BOOMEFFECTANALYSE (B.E.A.)

ESGL Paterswoldseweg

ESGL01-2

Second opinion Bomen Effect Analyse ESGL Paterswoldseweg , Groningen

De onderzochte boom (nr. 34 met pijl) met de grenzen van de damwanden (blauw) en de grenzen van de bouwlocatie (paars).

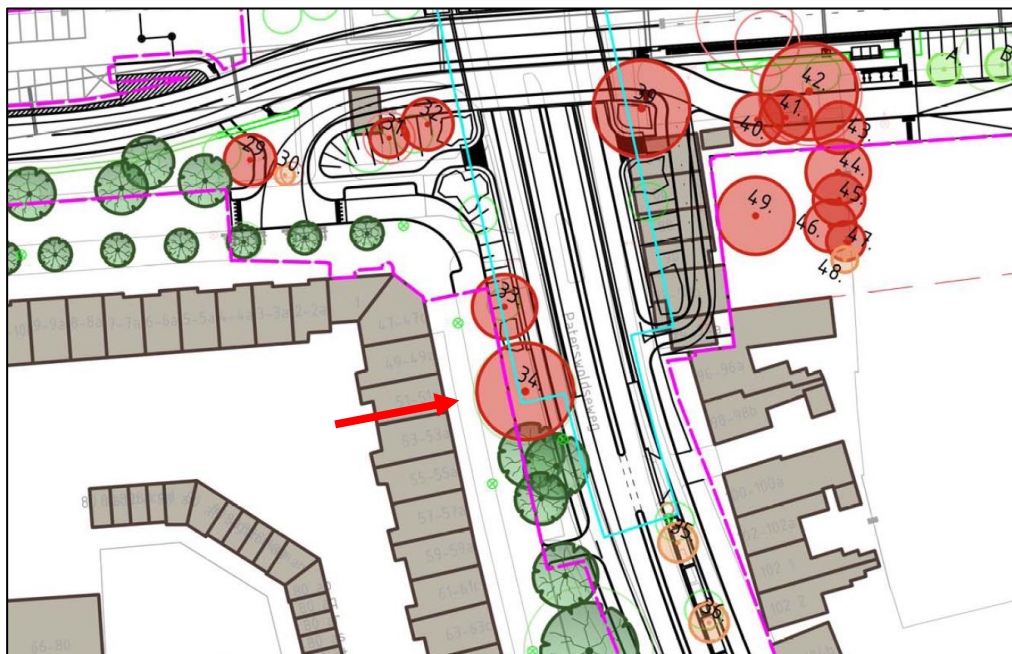
Een uitsnede van het inrichtingsplan rond boom 34 is in de volgende afbeelding zichtbaar. De blauwe lijnen zijn de wanden van de bouwkuip. Deze damwanden komen direct langs de stamvoet van de berk. Hierbij gaat 50 % van de wortelkluit verloren.

De conclusie is dat de berk met nummer 34 niet duurzaam kan worden behouden bij de voorgenomen werkzaamheden. Bij het plaatsen van de damwanden in de situatie genoemd in §2.3 zal de boom 50 % van zijn wortelkluit en stabiliteitswortels verliezen. De boom wordt daarmee direct instabiel en gevoelig voor windworp bij reeds geringe windkrachten. Dit geeft een grote kans op (letsel) schade. Het afsterven van de boom is onvermijdelijk en binnen korte termijn (< 1 jaar).

Bovenstaande conclusie geldt ook bij aanpassingen van de locatie van de damwanden. Wanneer de wanden meer naar binnen worden geplaatst, wordt nog steeds de wortelkluit doorsneden. En wanneer de wanden meer naar buiten worden

geplaatst, dan wordt de groeiplaats van de boom ontwaterd door de bemalingseffecten, wat ook voor afsterven van de boom zal zorgen.

Berken staan bekend als een boomsoort die redelijk verplantbaar is. Deze boom heeft een zeer brede kroonvorm (17 meter) waardoor de logistiek van een eventuele verplanting lastig uit te voeren is. Gezien de vorm van de kroon wordt het ontraden om de boom te verplanten. Indien er toch een sterke wens is tot verplanten wordt geadviseerd een verplantbaarheidsonderzoek uit te laten voeren en een voldoende ruime groeiplaats te verkrijgen in de nabijheid van de huidige groeiplaats.

Bijlage 2 : Bomenkaart met inrichtingsplan

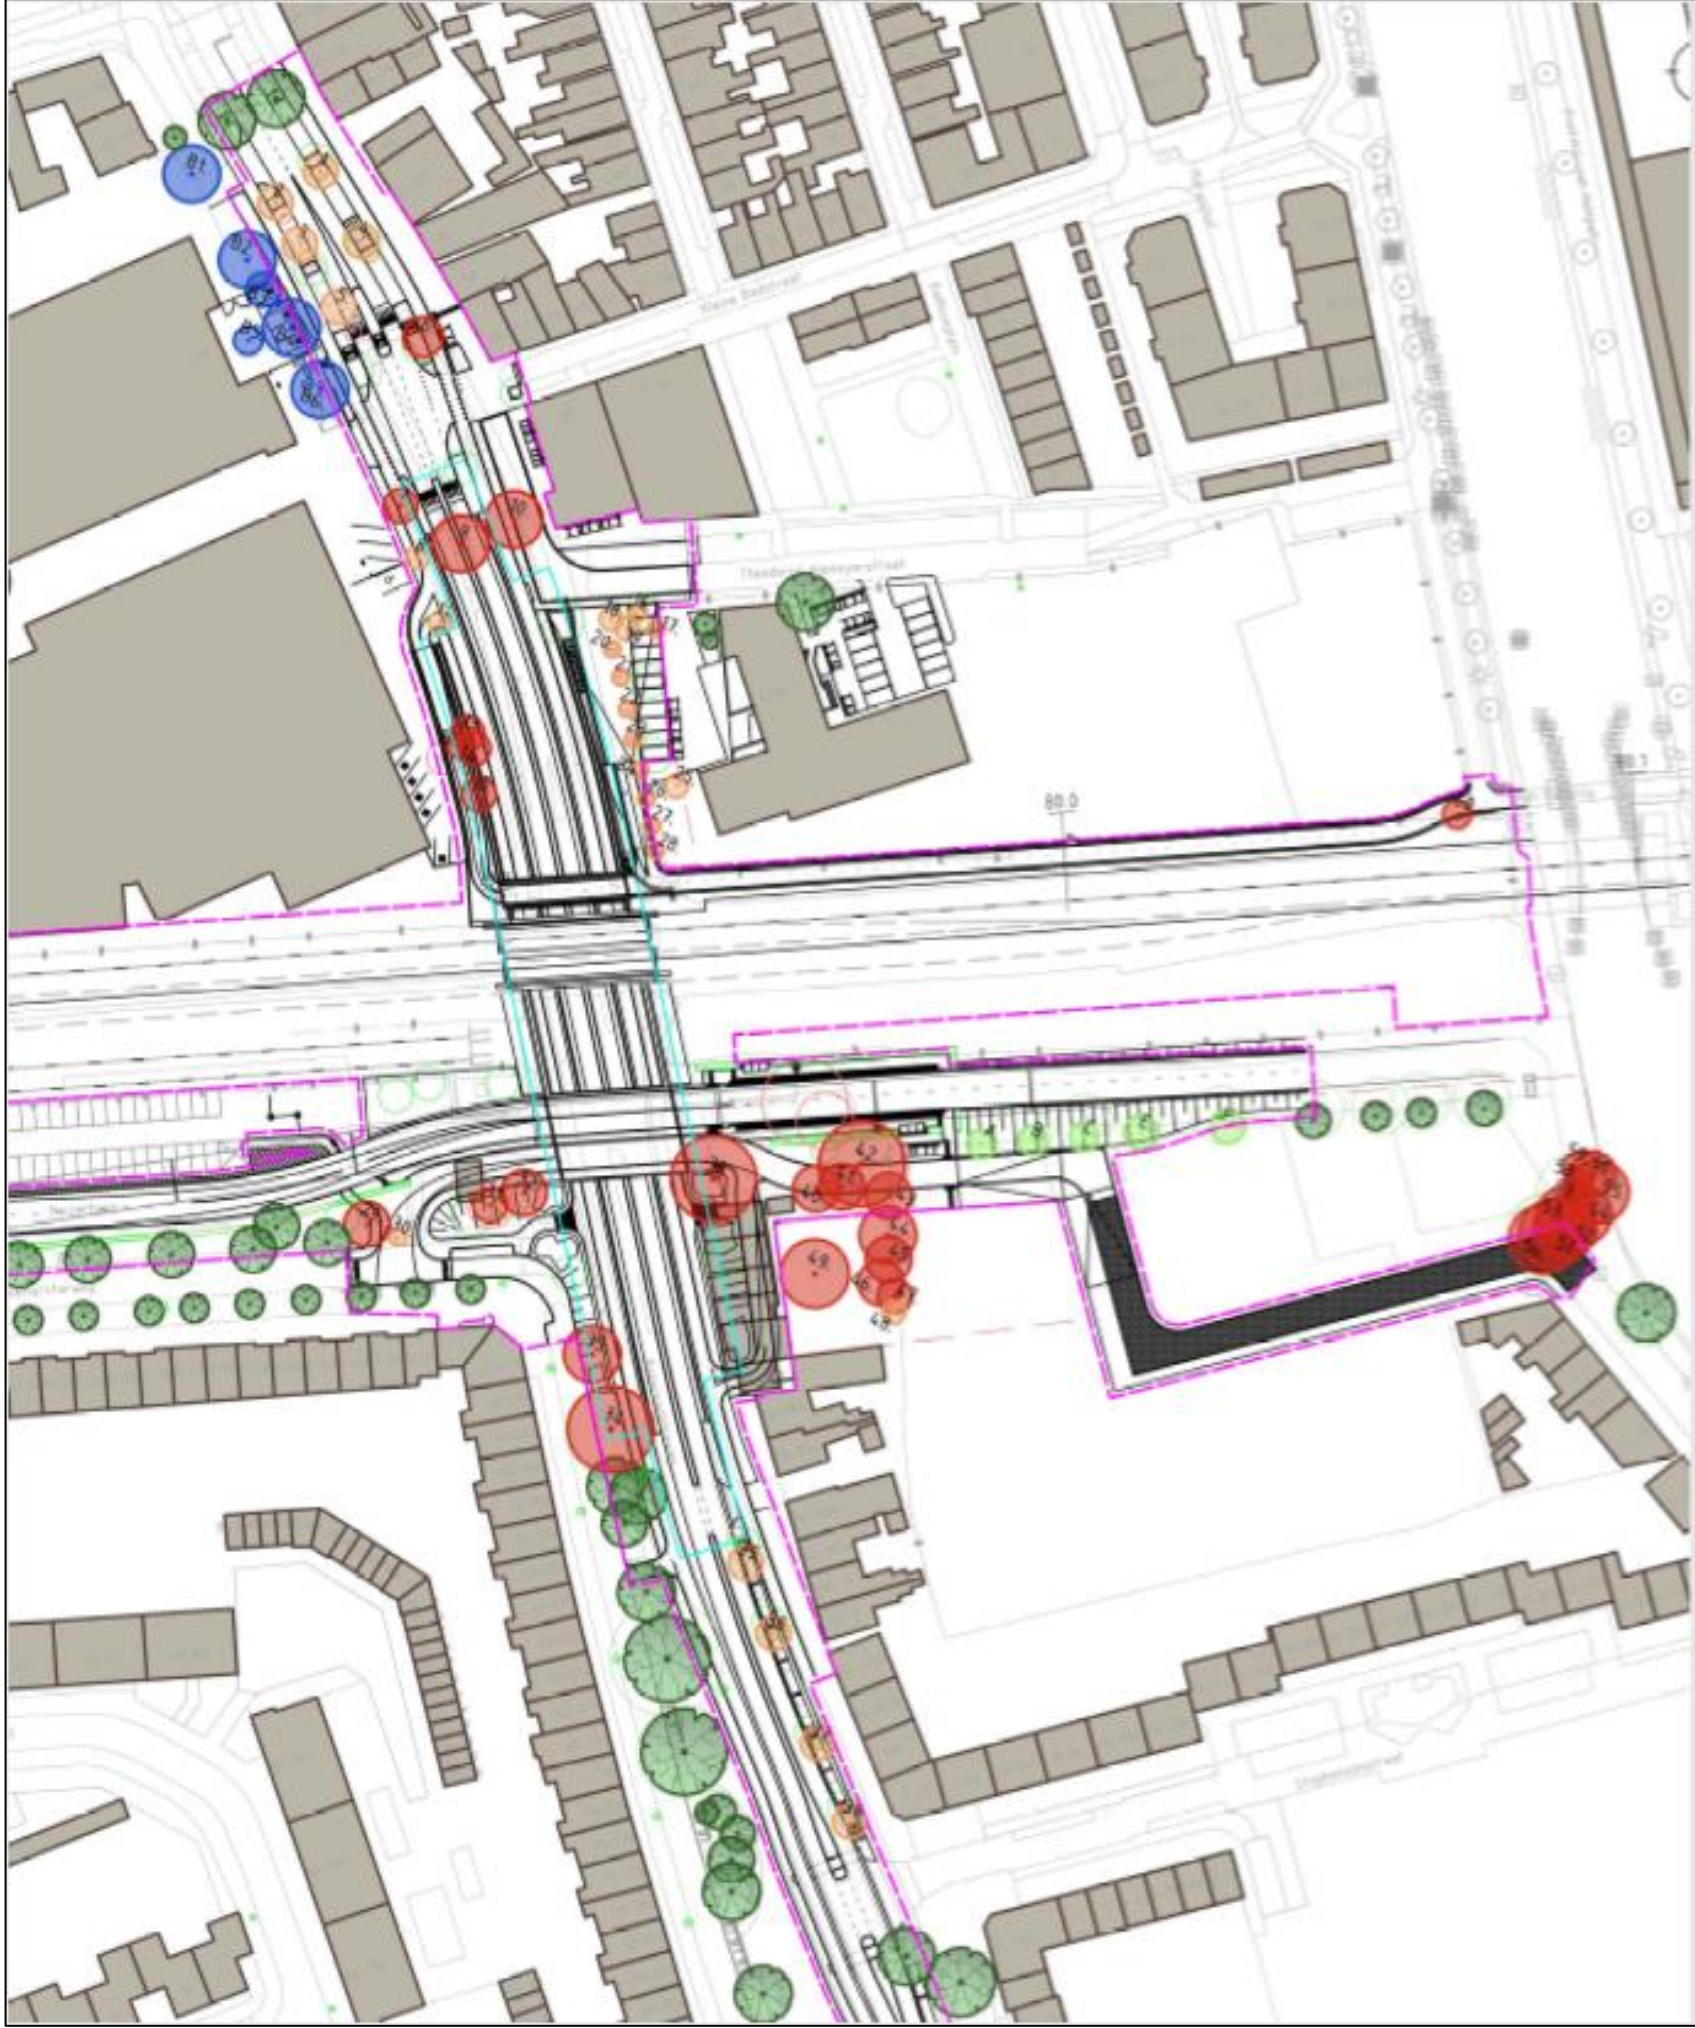
Boomnummers: **1 t/m 6, 10, 16 t/m 32, 35 t/m 38, 40 t/m 43, 50, 51, 60**. Hun groeiplaatsen worden volledig in gebruik genomen voor nieuwe infrastructuur.

Boomnummers: **7 t/m 9, 11 t/m 15, 33, 34 en 39**. Hun groeiplaatsen zullen doorsneden worden door de damwanden van de bouwkuip. Deze bomen zullen een groot deel van hun kluiten verliezen en daardoor instabiel worden en afsterven doordat ze teveel van hun opnamewortels verliezen.

Boomnummers: **44 t/m 49**. Hun groeiplaatsen worden volledig in gebruik genomen voor de tijdelijke bouw- / werkplaats.

Boomnummers: **52 t/m 59**. Deze bomen vormen een boomgroep met de te kappen bomen 50 en 51. De bomen 50 en 51 staan aan de zuidwestzijde van 52 t/m 59 waardoor hun windvang sterk zal toenemen en er een sterk risico komt op takbreuk en windworp.

Geadviseerd wordt om de bomen 52 t/m 59 of te vellen of om de kronen te reduceren met 10- 20 % van de taklengte om ze veilig te maken voor de verhoogde windvang na verwijderen van bomen 50 en 51. Gezien de kosten die snoei met zich meebrengt en de matige esthetische kwaliteit van deze bomen wordt geadviseerd de voorkeur te geven aan vellen en later andere bomen te planten.

Geadviseerd wordt de bomen te vellen en om na de werkzaamheden in of nabij de bouwlocatie nieuwe bomen te planten met ruime ondergrondse groeiplaatsen van goede kwaliteit om zo te compenseren voor het verlies van de te vellen bomen.
